RECURSO ADMINISTRATIVO

À AUTORIDADE COMPETENTE DO SERVIÇO NACIONAL DE APRENDIZAGEM COMERCIAL – ADMINISTRAÇÃO REGIONAL NO ESTADO DO PARANÁ – SENAC/PR
Por intermédio da Comissão de Licitação
PREGÃO ELETRÔNICO SENAC/SESC/PR Nº 37/2026 – LICITAÇÕES-E Nº 1101475
LOTE 01 – TELA INTERATIVA COM ACESSÓRIOS, SERVIÇOS DE INSTALAÇÃO E TREINAMENTO

Figura 4 – Catálogo OPS (arquivo "CATÁLOGO OPS.pdf", p. 2): campo "Sistema Operacional" e nota de rodapé.

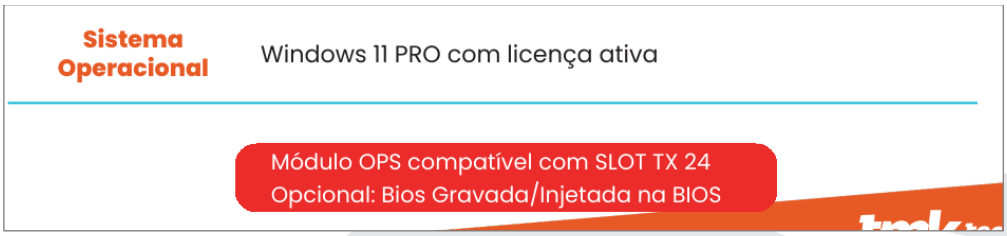
Prova. O catálogo do OPS informa apenas "Windows 11 PRO com licença ativa" e, ao final, classifica a gravação da licença na BIOS como item **opcional**:

Análise. "Licença ativa" comprova a ativação no momento da entrega, mas não a vinculação permanente ao hardware nem a reativação automática após reinstalação. O único recurso do catálogo relacionado a essa exigência está indicado como opcional, e a proposta oferta o "OPS i5 12400" sem mencionar a inclusão desse opcional. Item opcional não pode ser presumido como incluído, e os demonstrativos não indicam outro mecanismo de vinculação ao hardware. **Consequência:** requisito não demonstrado, impondo a desclassificação.

Exigência. O TR exige Windows 11 Professional "original, instalado, licenciado e ativado", com licença "permanente, vinculada ao hardware do OPS ofertado, permitindo reinstalação e ativação automática do sistema operacional sem necessidade de aquisição de nova licença ou intervenção do fabricante" (Edital, p. 35). A justificativa do mesmo item descreve o recurso que assegura essa reativação automática: a chave armazenada na BIOS/UEFI, lida pelo instalador, que identifica a edição e efetua a ativação também em futuras reinstalações.
